Mission régionale d'autorité environnementale
Grand Est

**Avis sur le projet d'exploitation du Parc éolien des Cinq Poiriers
à Erize-Saint-Dizier et Géry (55)
porté par la société RWE Renewelables France**

n°MRAe 2023APGE128

Figure 2: La ZIP est dans un secteur où l'éolien est déjà présent

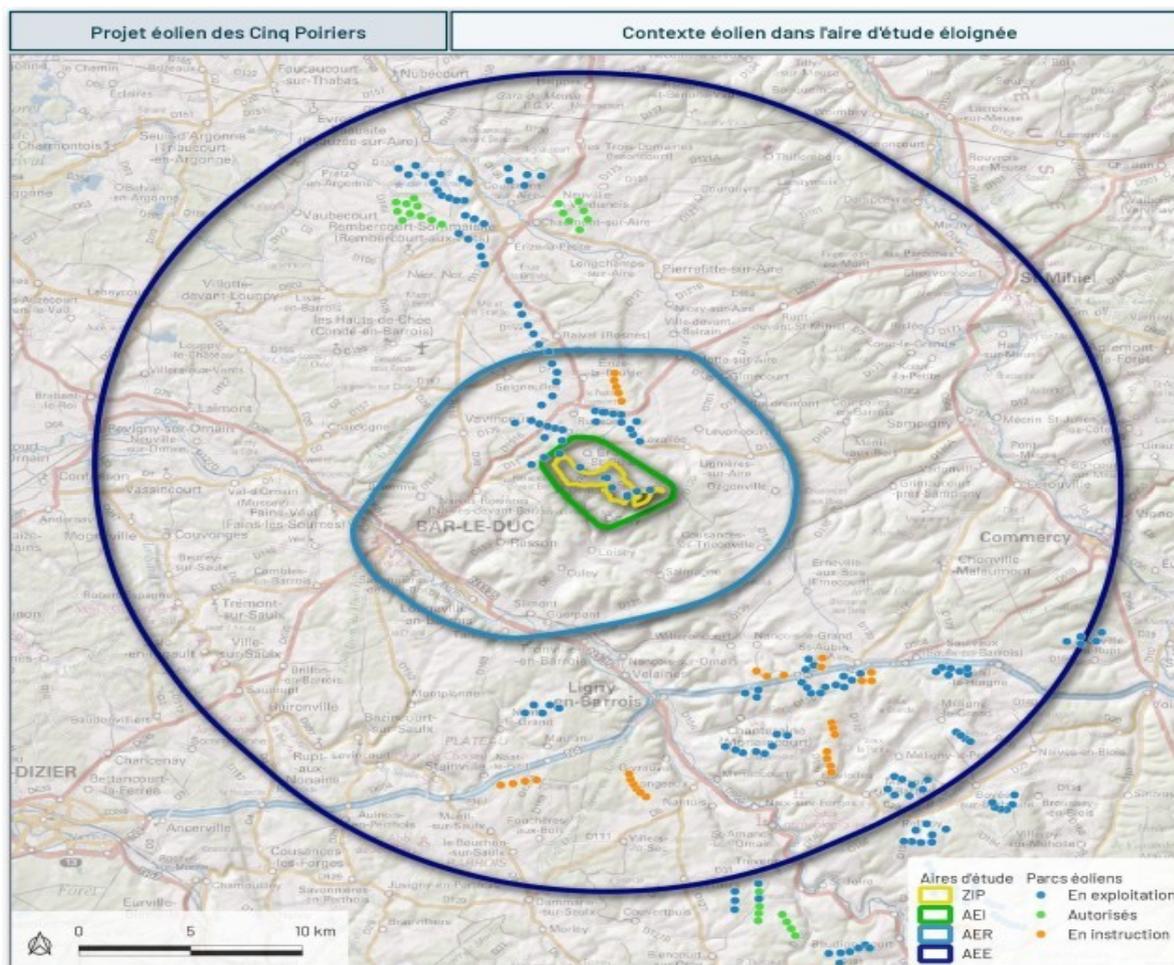
Le projet du parc éolien des Cinq Poiriers s'insère au sein d'un contexte éolien dense. Dans l'aire d'étude éloignée, on recense 19 parcs autorisés ou exploités avec un total de 133 éoliennes. Dans l'aire d'étude rapprochée, on recense 27 éoliennes réparties comme suit : parc de Géry (5 éoliennes), parc d'Erize-Saint-Dizier (5 éoliennes), parc de Beauregard (7 éoliennes), parc du Haut de Bane (6 éoliennes) et de Nélausa (4 éoliennes).

Le projet s'inscrit en prolongation vers le sud d'un pôle éolien orienté nord-sud et se rapprochant d'un second pôle orienté ouest-est au sud d'une ligne entre Ligny-en-Barrois et Commercy. L'Ae s'est interrogée sur l'extension de ces 2 pôles et les incidences environnementales (cf chapitre 2.1 du présent avis).

L'Ae constate par ailleurs que le projet est classé hors zone favorable⁹ d'après la cartographie régionale des zones favorables au développement de l'éolien issue de la consultation publique d'avril 2023.

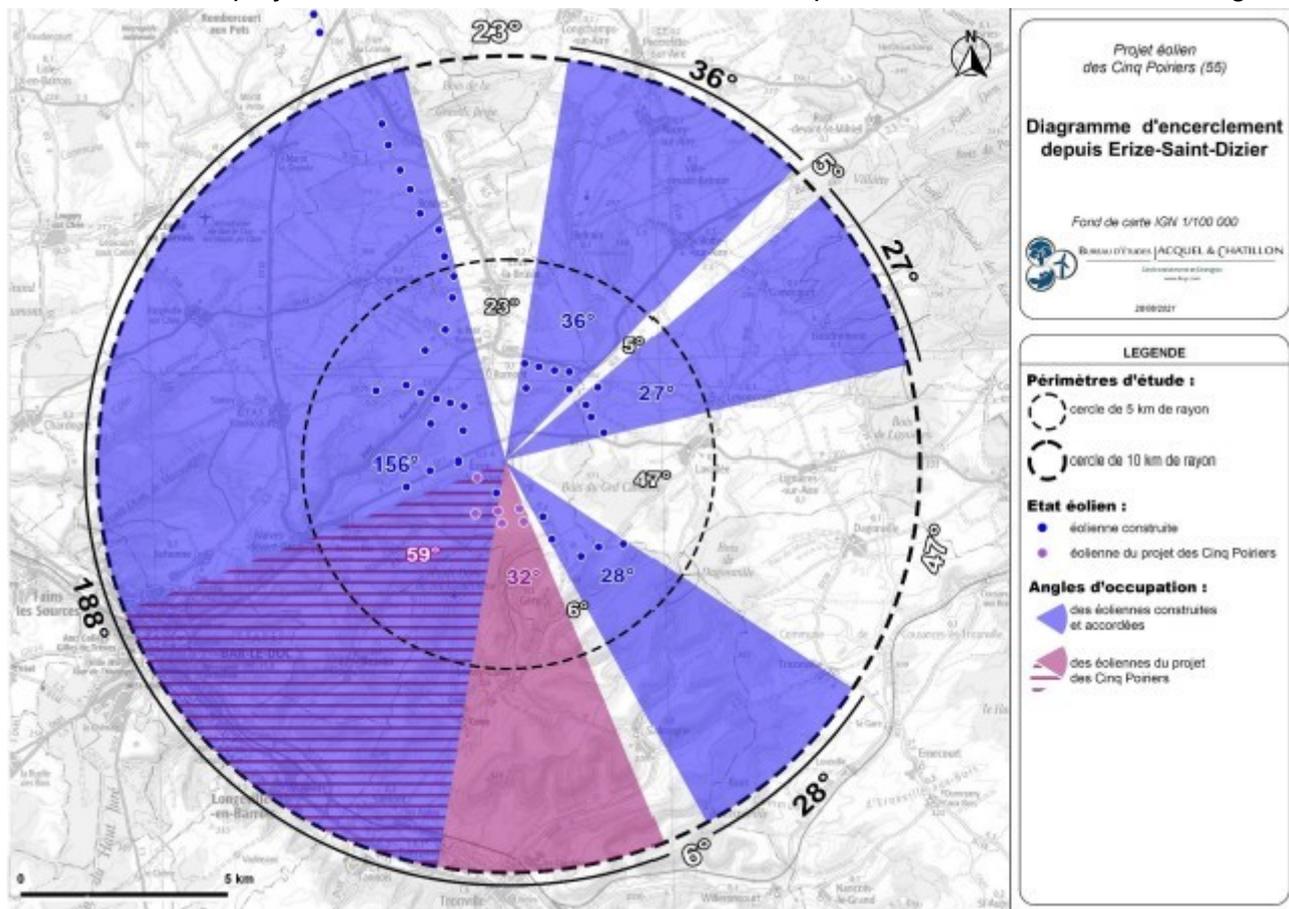
L'Ae ne partage pas l'analyse de l'étude d'impact sur une incidence modérée. Au contraire, elle souligne l'impact important sur les villages environnants : le village d'Erize-Saint-Dizier, au regard du diagramme d'encerclement, est soumis à un encerclement avéré : aucun angle de respiration visuelle supérieur à 60° n'est présent, avant ou après le projet d'implantation des 4 éoliennes. Le projet ferme même un angle résiduel déjà faible au sud de la commune. Au regard de cet encerclement, le projet viendrait densifier et accentuer la composante éolienne autour du village.

Le projet sera également très visible des voies de circulation les plus proches. Le paysage est déjà fortement impacté par les éoliennes existantes, et le projet viendrait renforcer les effets visuels préexistants plus particulièrement depuis les routes départementales RD135, RD11 et RD6.

L'Ae prend note des analyses et des mesures d'accompagnement présentées et conclut, malgré tout, que le projet qui s'inscrit dans un contexte éolien déjà saturé, est susceptible de porter atteinte au caractère ou à l'intérêt des lieux avoisinants, aux paysages naturels ou urbains, et la mesure d'accompagnement présentée ne permet pas d'arriver à un niveau d'impact acceptable.

- **étudier des variantes de plus faible impact sur le paysage et présenter des solutions de substitution raisonnables pour le choix des sites, au sens de l'article R.122-5 II 7° du code de l'environnement¹⁸, de façon à démontrer que le site retenu, après une analyse multi-critères, est celui de moindre impact environnemental ;**
- **présenter la compatibilité de son projet avec les préconisations de l'étude sur la capacité des paysages à accueillir le développement de l'éolien du département de la Meuse¹⁹.**
